Consorti per a la gestió de residus

ASUNTO: REGISTRO DE ENTRADA 4 DE MAYO 2018. **PROYECTO ECOPARQUE RÓTOVA**

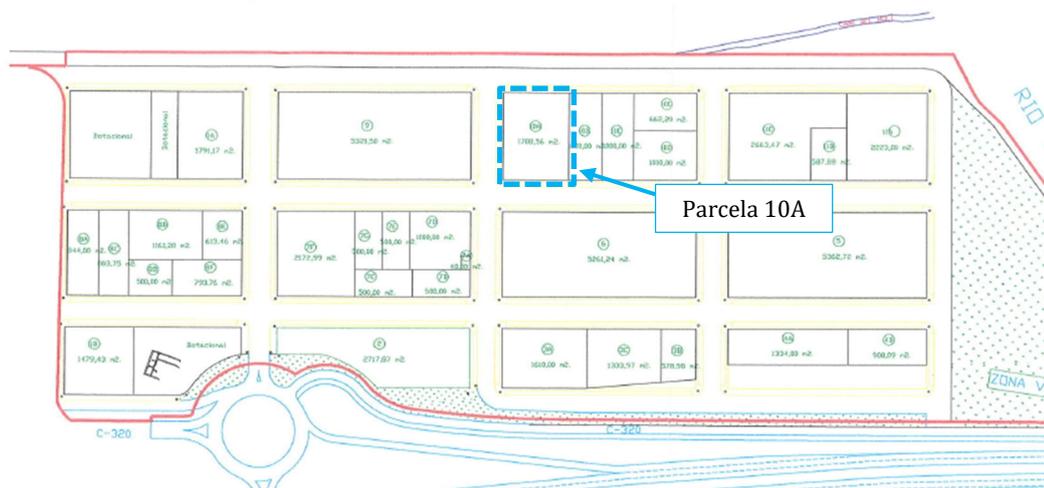
- En el apartado 4 de cumplimiento de la normativa urbanística, se indica que el ecoparque de Rótova se sitúa en suelo dotacional-equipamientos de interés público y social-parcela 10A. Consultado el planeamiento urbanístico vigente, se ha podido constatar que la parcela 10A es un solar privativo con uso industrial, tal y como se

puede apreciar en la imagen siguiente, extraída del plano de “Modificación de ubicación de parte de la zona dotacional del polígono industrial “Les Masses”. Estado Modificado”:

De este modo, no existe concordancia entre lo consultado por nuestra parte y lo previsto por parte de VYTRUSA. Se deberá justificar esta discrepancia.
